第253回「地域の会」定例会資料〔前回定例会以降の動き〕

ご質問への回答

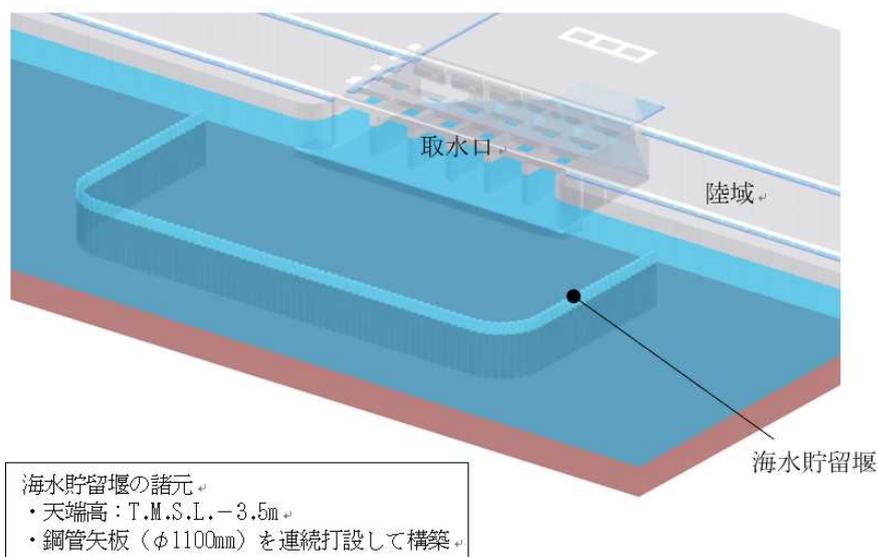
- 1 4頁の⑨防潮堤については以前、基礎部分の液状化で強度が出ない言う事実が判明していたが、ここにある「地下深くの液状化対策について検討を進めています」とはどういう意味か？
- 2 十分な強度にする為の追加工事は完了しているのか？

1～4号機側防潮堤は、延長およそ1kmに渡り、海拔15mの鉄筋コンクリート造擁壁構造を採用しています。津波による波力に耐えられるよう、深さ最大約40m、直径1.2mの鋼管杭891本を打設して、強固な岩盤（西山層）でしっかりと支持しています。

1～4号機側防潮堤は東日本大震災よりおよそ半年の段階で早期に建設に着手しました。国土交通省が制定した防波堤の耐津波設計ガイドライン等の設計指針に準拠して、大きな地震・津波に耐えられるように十分な安全性を確保して設計・施工しています。

支持岩盤である西山層より上位は、およそ1万年より前に堆積した砂～粘土互層が堆積しています。このような古い時代の砂や、地表面下20m以上の深い位置の砂については、液状化による被害事例が知られていないため、道路や橋梁等の一般産業施設の設計指針では、通常、液状化しないものとして扱われているのですが、原子力発電所の新規制基準の適合性審査にあたっては、これら以上に安全側の評価を行いました。

審査の中で、当社は、深い位置にある古い時代の砂についても液状化するものと仮定し、さらにその地盤物性のバラツキなども保守的な評価を行って影響評価を行ったところ、防潮堤の杭基礎の一部において液状化の影響を受ける可能性があるかと判断しました。ただし、その影響の程度は、鉄筋コンクリート造の防潮堤そのものが破壊されるような被害ではなく、地中の鋼管杭が曲がるため上部構造に傾きやブロック間の隙間が生じる程度だと評価しており、ただちに防潮堤の機能を喪失するような被災形態にはならないものと考えています。

1～4号機側防潮堤は、6/7号機の安全性確保に必須なものではありませんが、現在、地中深くの砂層を地盤改良するなどの液状化対策工法について検討を進めているところです。
